FLITS-INFO

VW Tiguan Alle auto's met modeljaar 2009

Motor blijft lopen na uitschakelen van het contact.

Afbeelding 1.

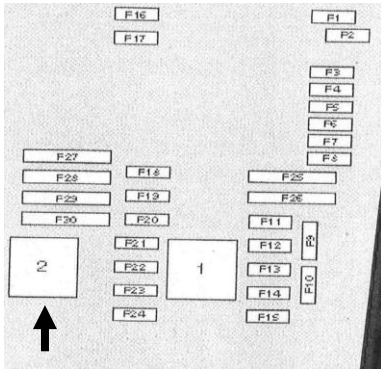
Als bij deze auto's wordt geklaagd over het feit dat de motor na het uitschakelen van de ontsteking blijft lopen, wordt dit mogelijk veroorzaakt door een defect in relais 2 (motorbesturing). Het motorbedieningsapparaat – relais 2 bevindt zich in het zekeringkastje / relaisplaat (motorruimte).

Het relais is als volgt gepositioneerd in het zekeringskastje (zie afbeelding 1, pijl)

Hiervoor wordt een gewijzigd relais aangeboden. Dit heeft reserveonderdeelnr.: 7 M0 951 253 A.

Opmerking: ook de betreffende massaverbindingen moeten worden gecontroleerd. In geval van slechte massaverbindingen (lakrestanten, corrosie enz.) kunnen storingen resp. spanningsproblemen met betrekking tot het motorbedieningsapparaat worden veroorzaakt.
